Dossier n° 26000026/84

**la demande d'autorisation environnementale relative à la réalisation d'un
aménagement urbain « Baie des Princes » concernant un complexe
touristique hôtelier sur la commune d'Orange et le permis d'aménager,
déposés par la société IMMOBILIS**

RAPPORT ET CONCLUSIONS

Figure 9. Cartographie des enjeux entomologiques hiérarchisés

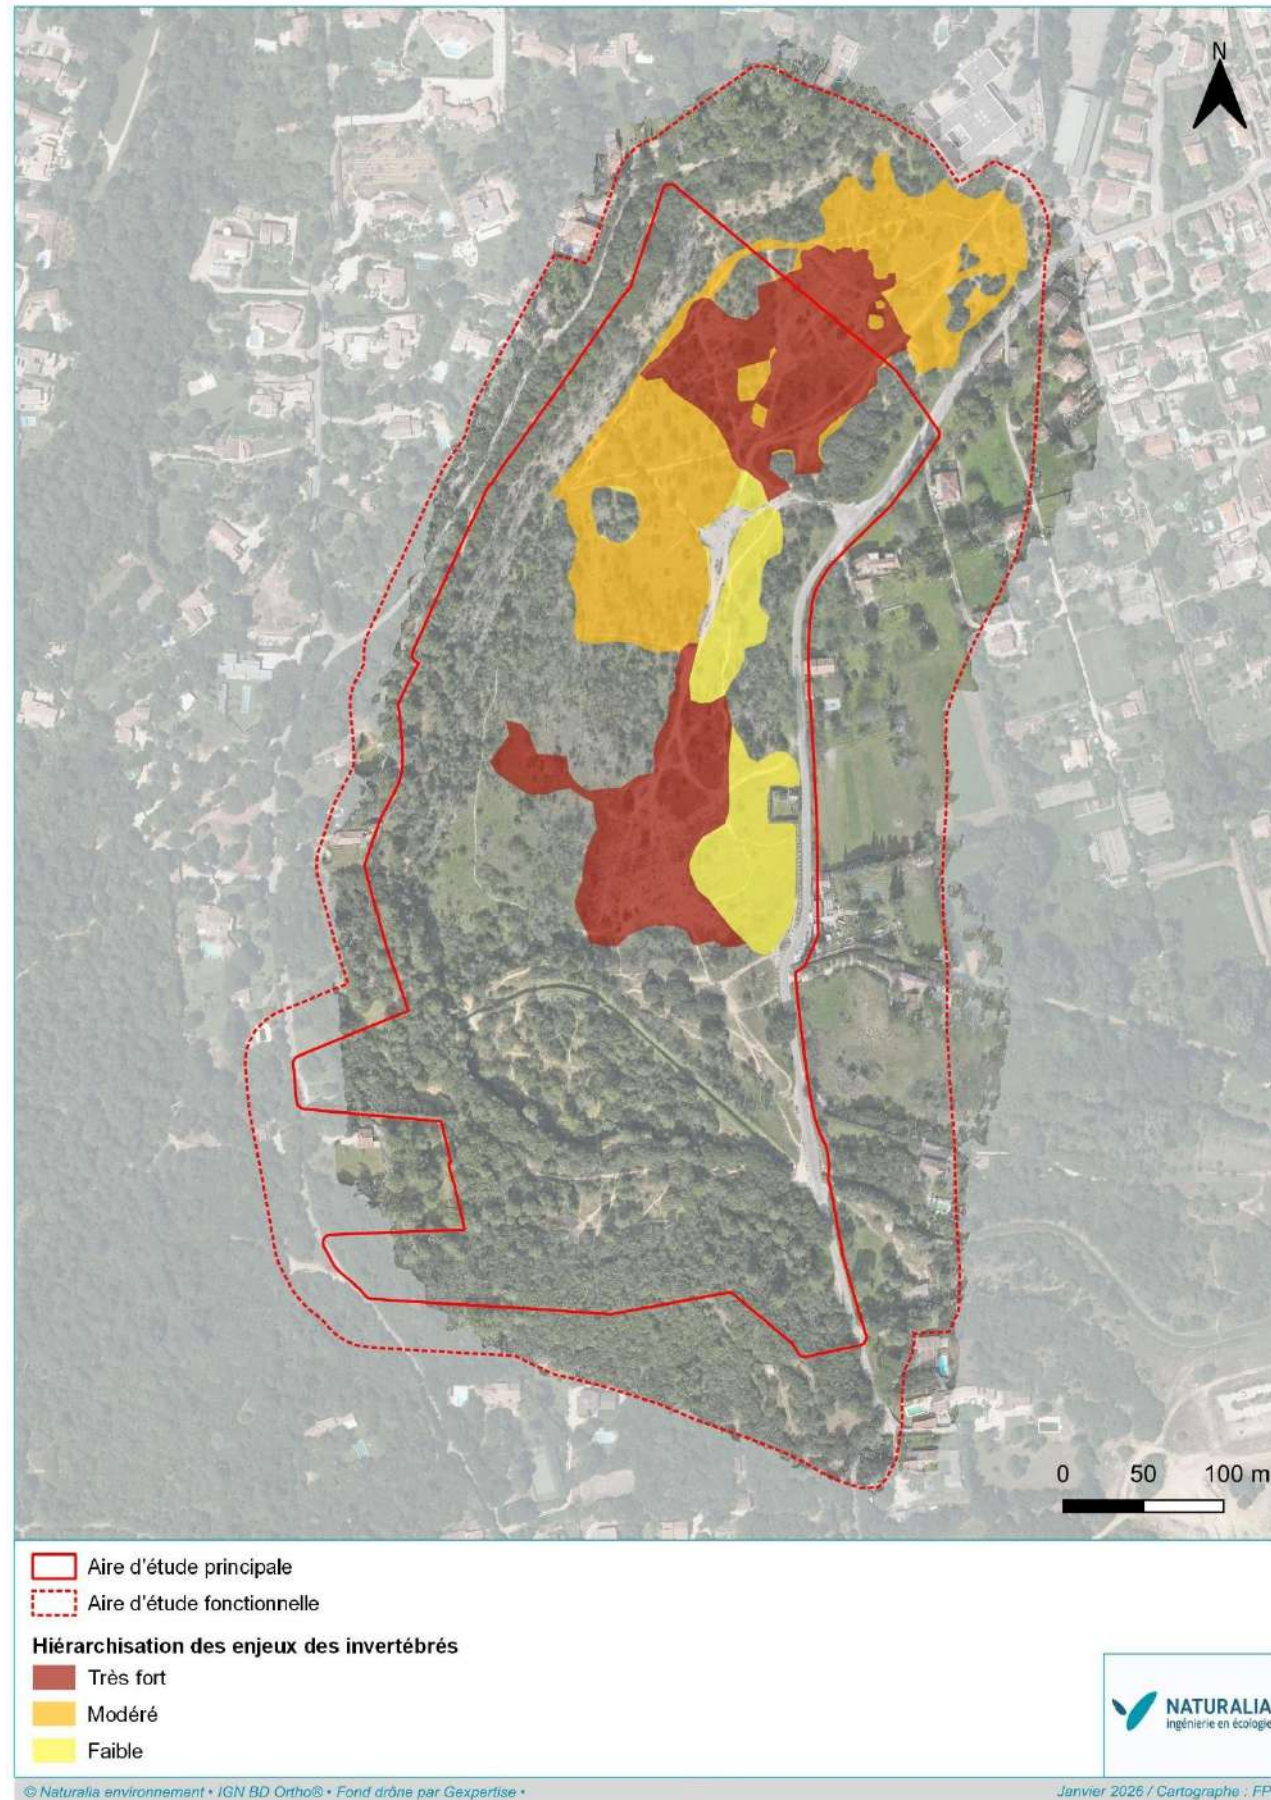
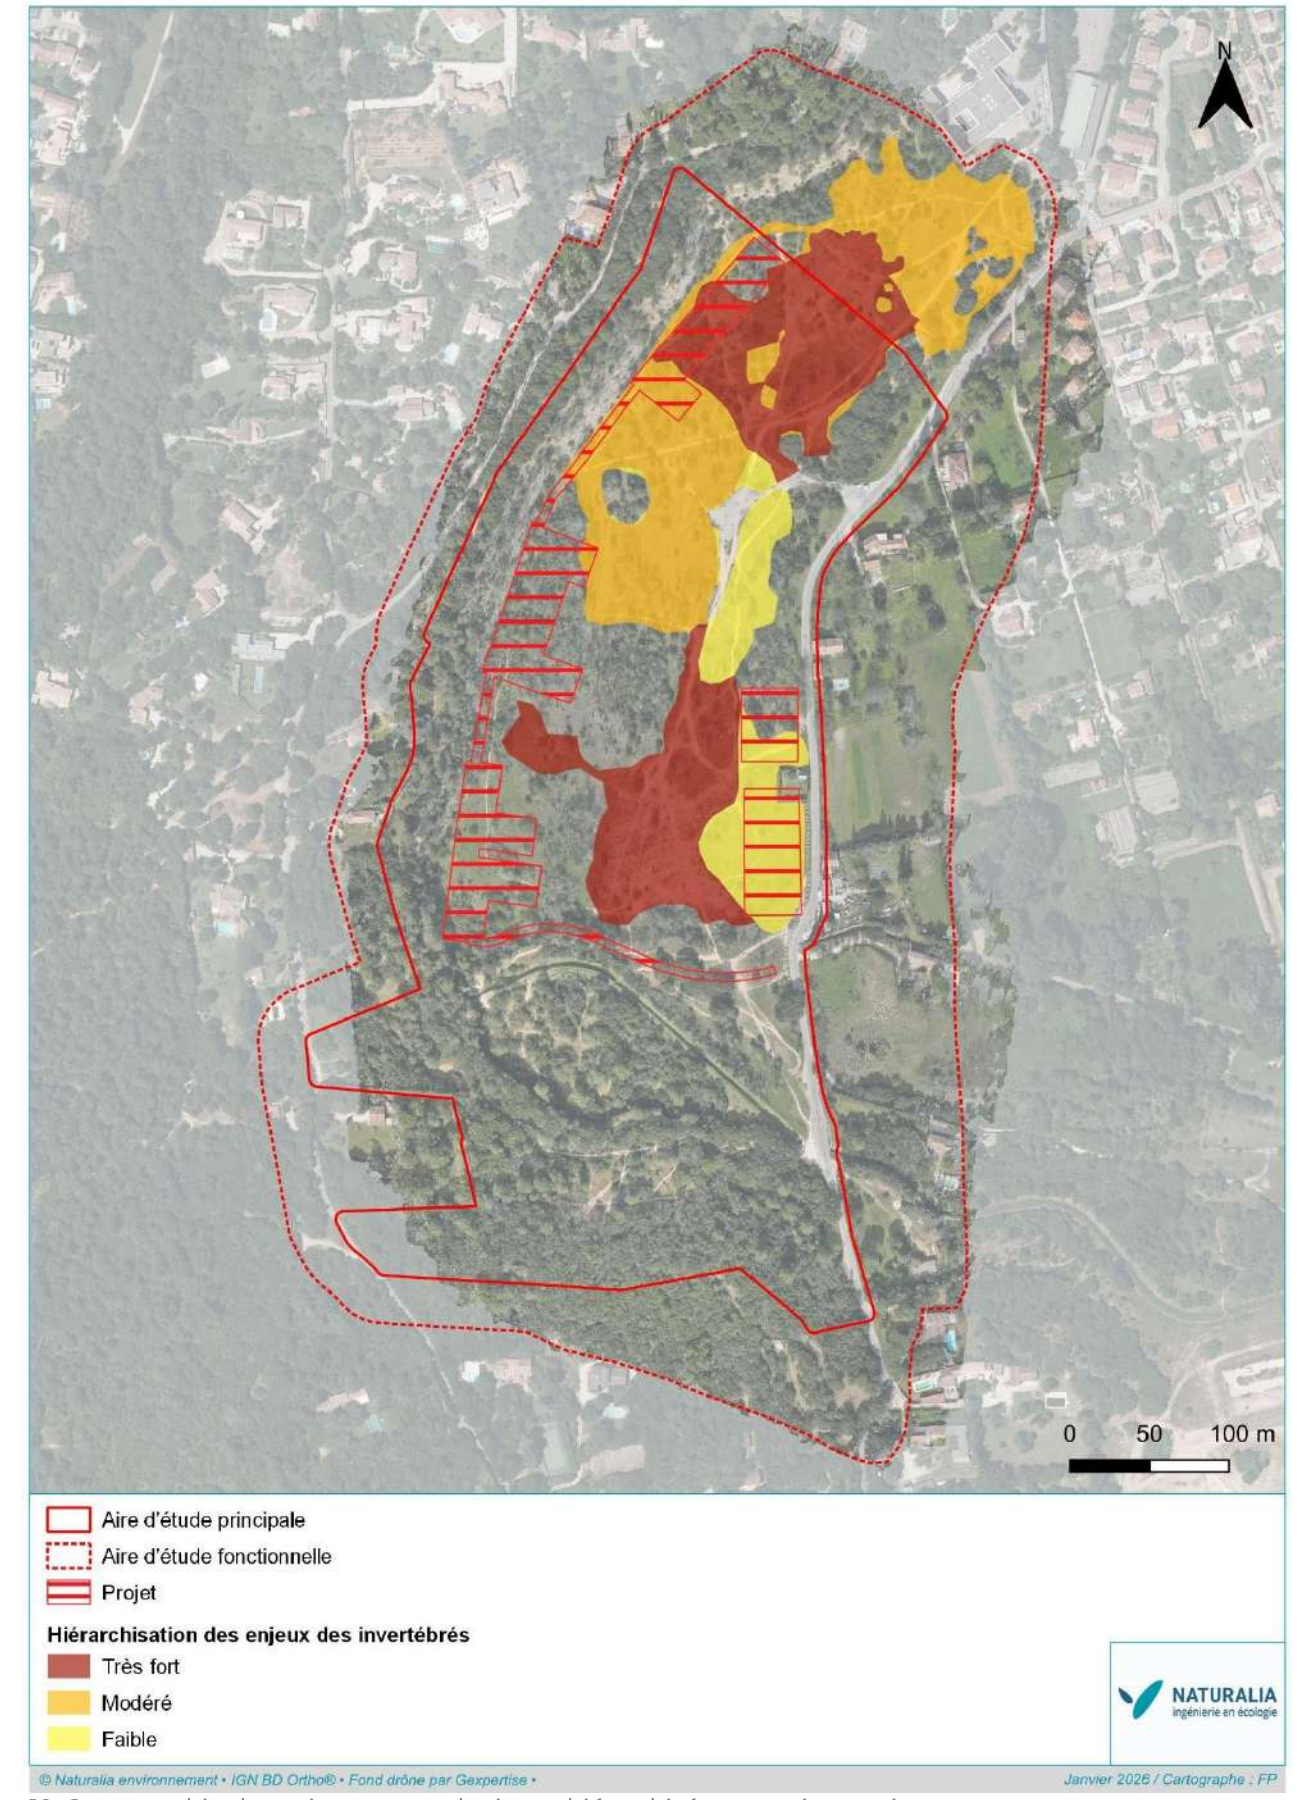
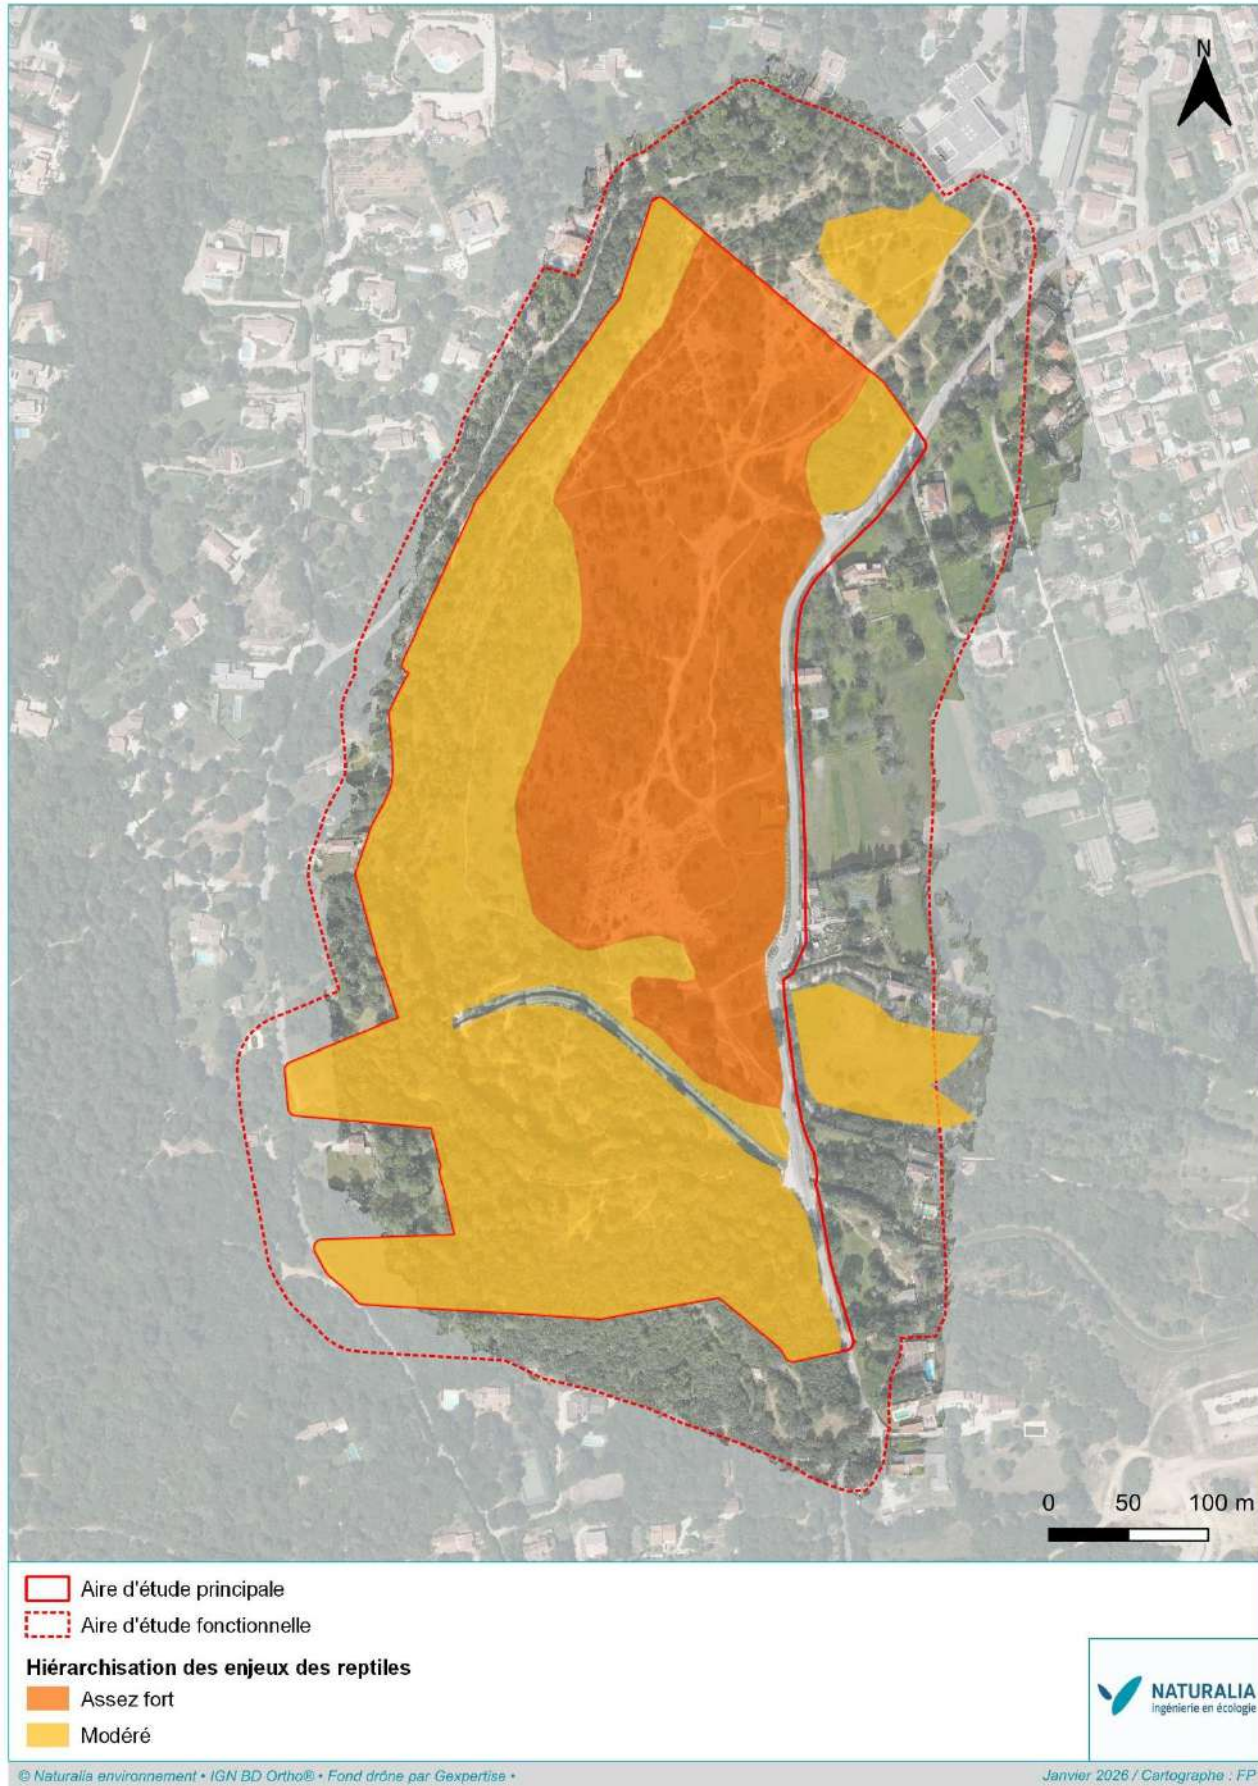
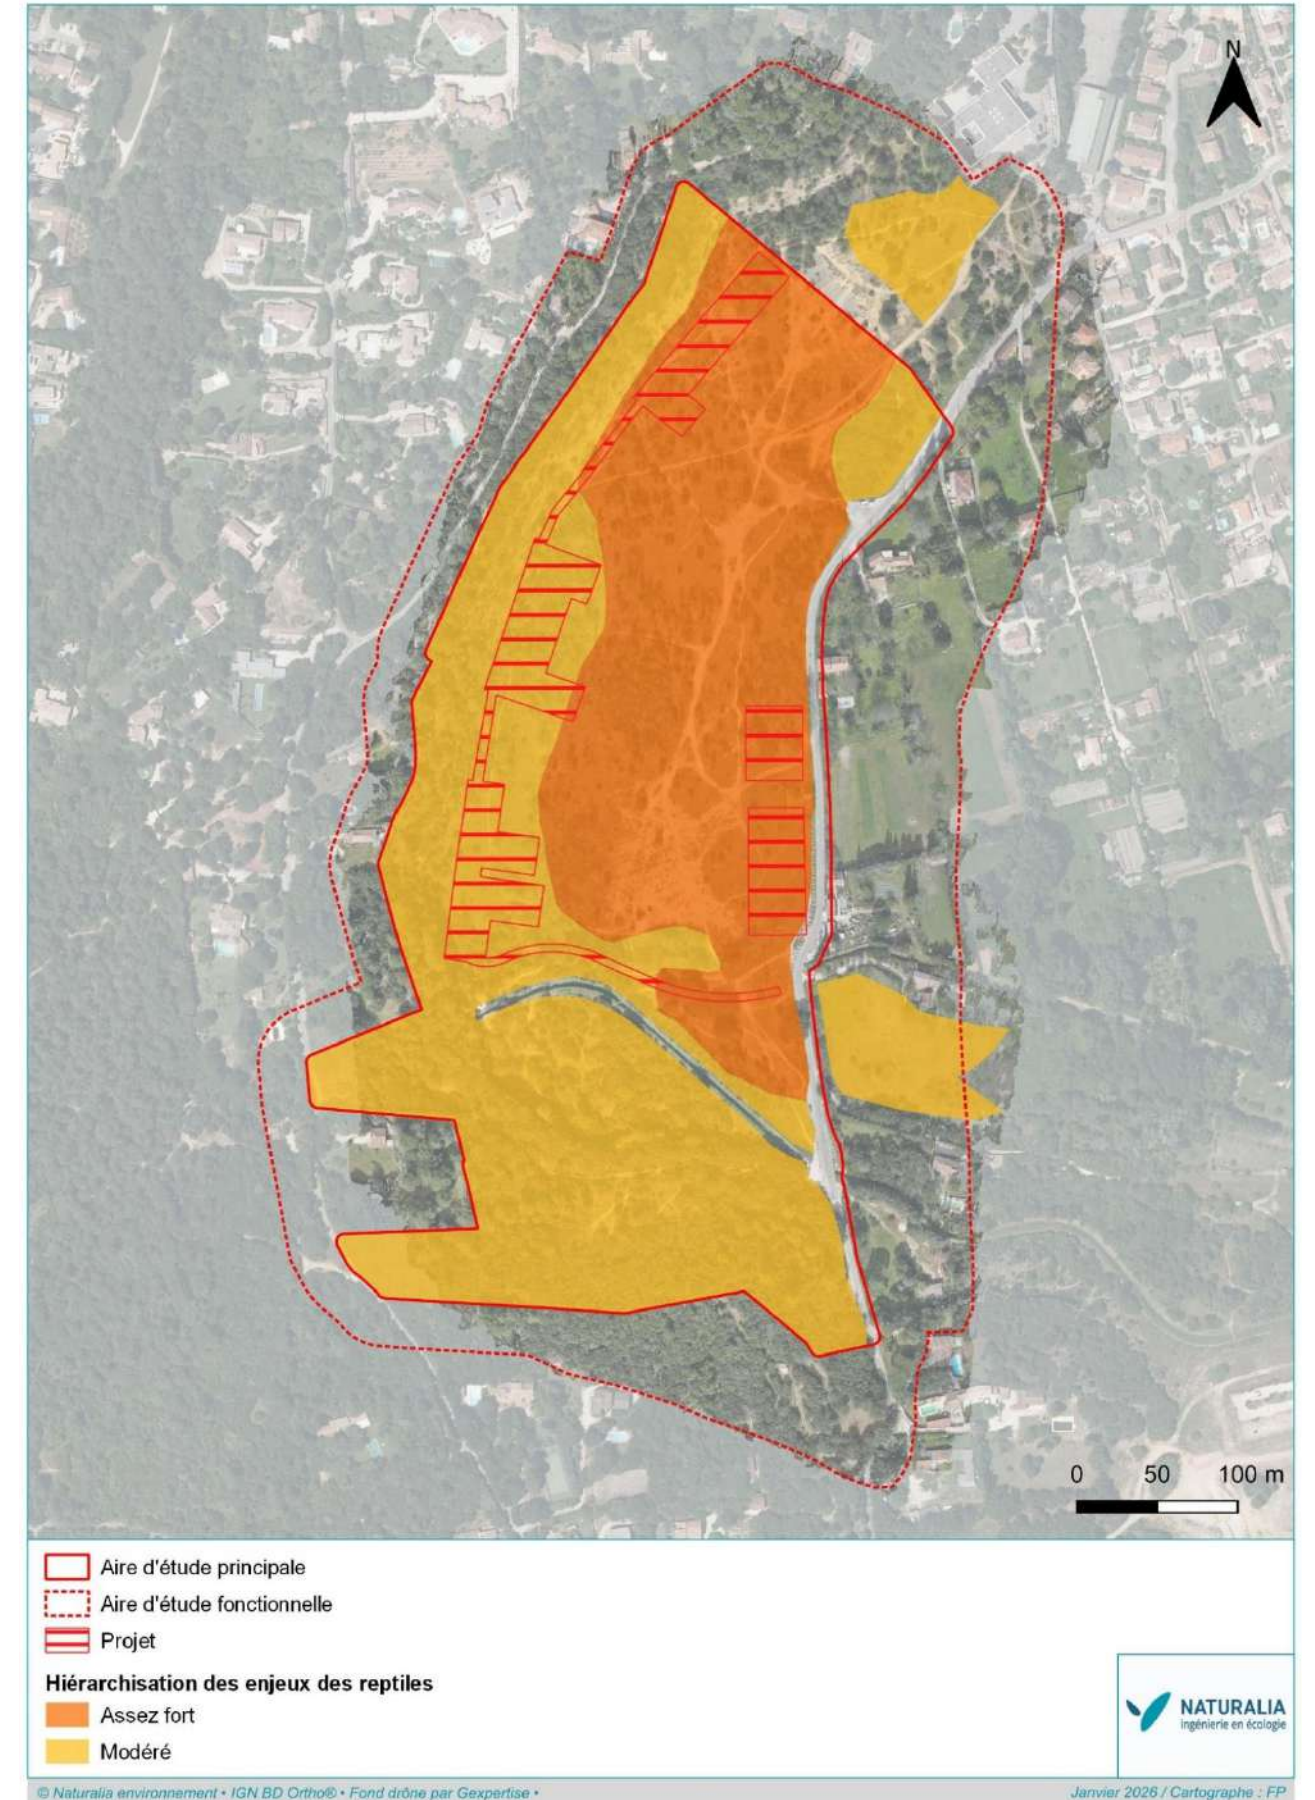
(2) La MRAe recommande de présenter une hiérarchisation cartographiée des enjeux écologiques par groupes d'espèces, ainsi qu'au niveau global du secteur de projet.

Les cartographies des enjeux écologiques par groupe d'espèces (Figures 6 à 15), déjà produites dans le mémoire en réponse à la MRAe, seront intégrées au VNEI.
